Block 616 | Werkstattverfahren

Protokoll Planungswerkstatt II

Freitag, 12. April 2024

Skizze zum Protokoll
Planungswerkstatt II

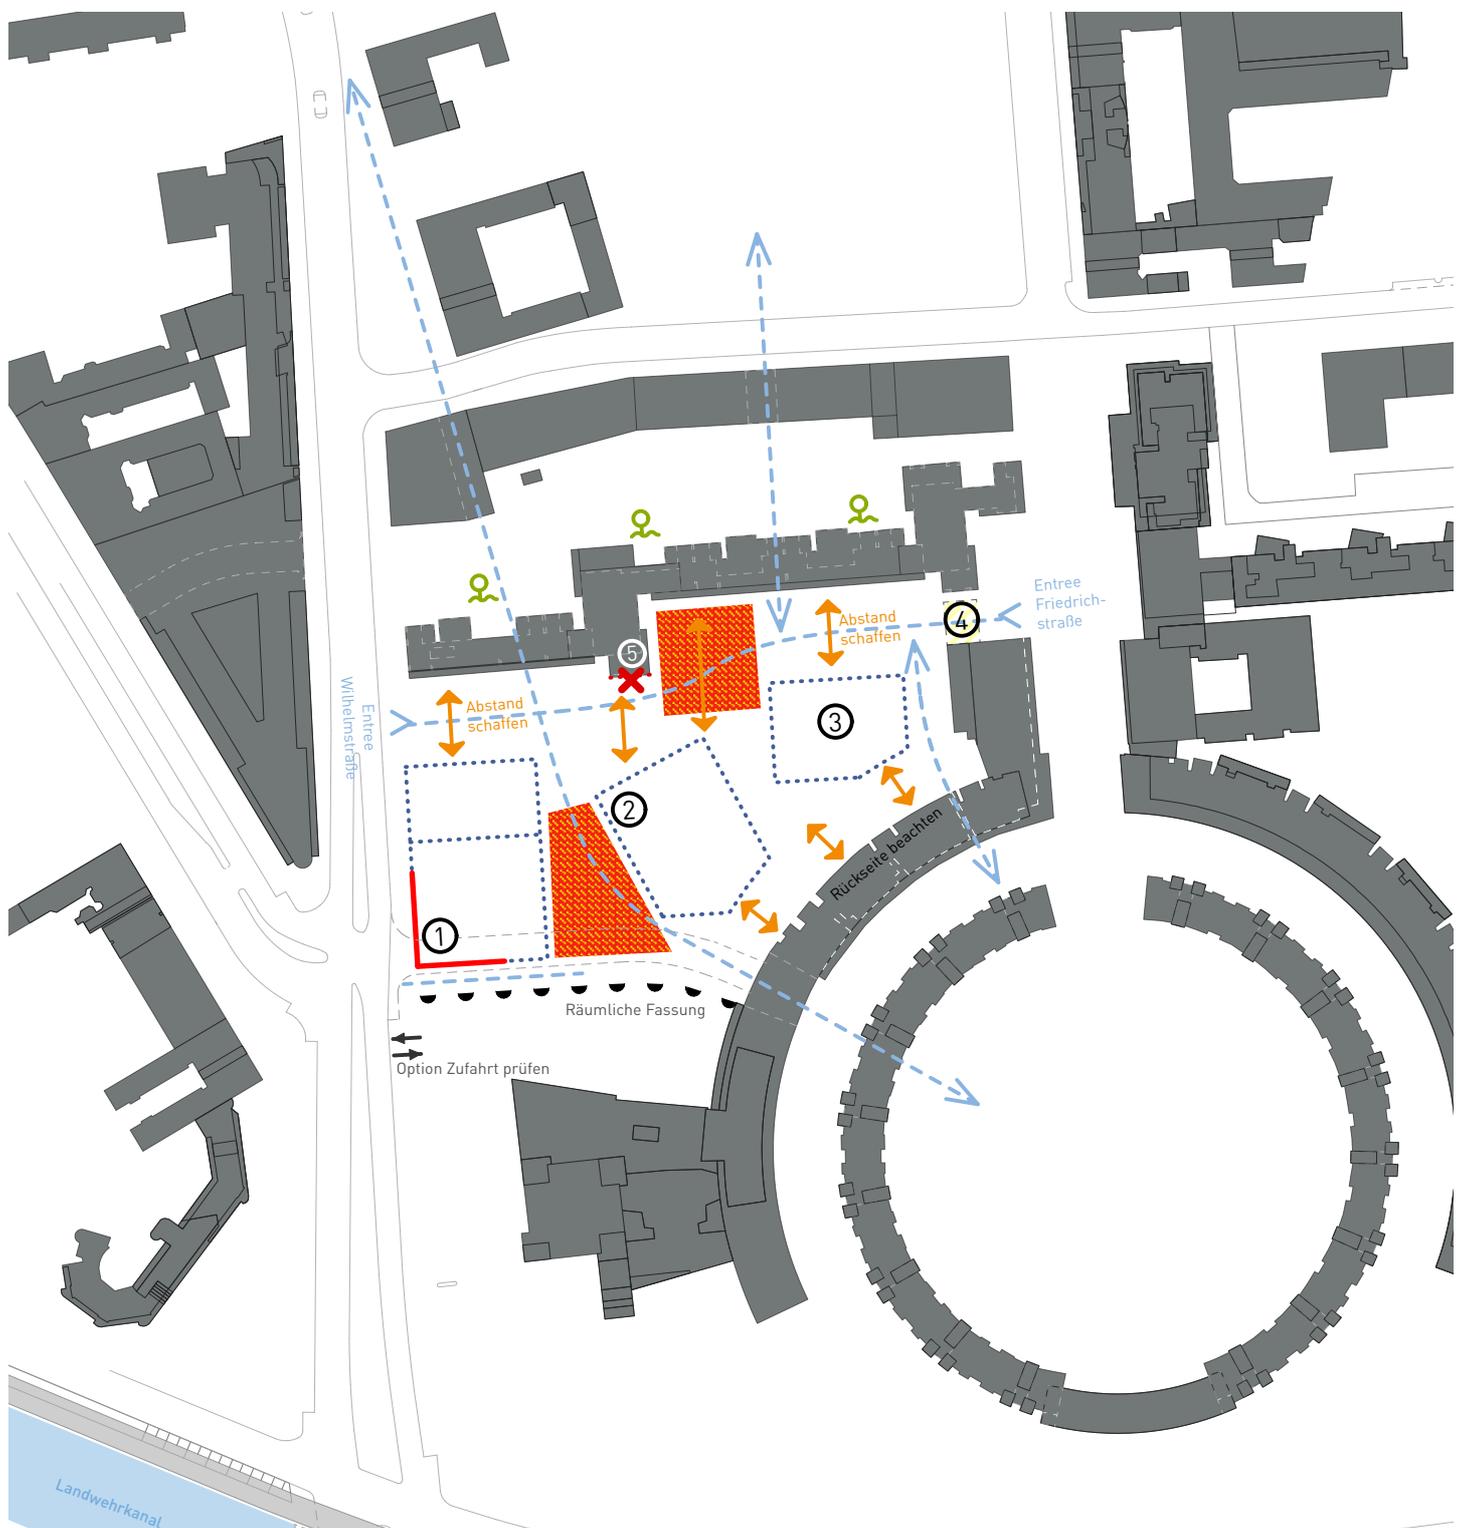
1. Hochpunkt Ecke Wilhelmstraße/Friedrich-Stampfer-Straße
 2. Bebauung mittlerer Höhe mit Bezug zur Achse der historischen Wilhelmstraße
 3. Bebauungsoption prüfen
 4. Rückbau / Entree schaffen
 5. Kein Anbau an Bestandsgebäude
- Gebäudekante
 - ... Baufeldbegrenzung

- mögliche Zonen für belebte Plätze
- ⊗ Freiraumpotenziale aktivieren
- ... Durchwegungen
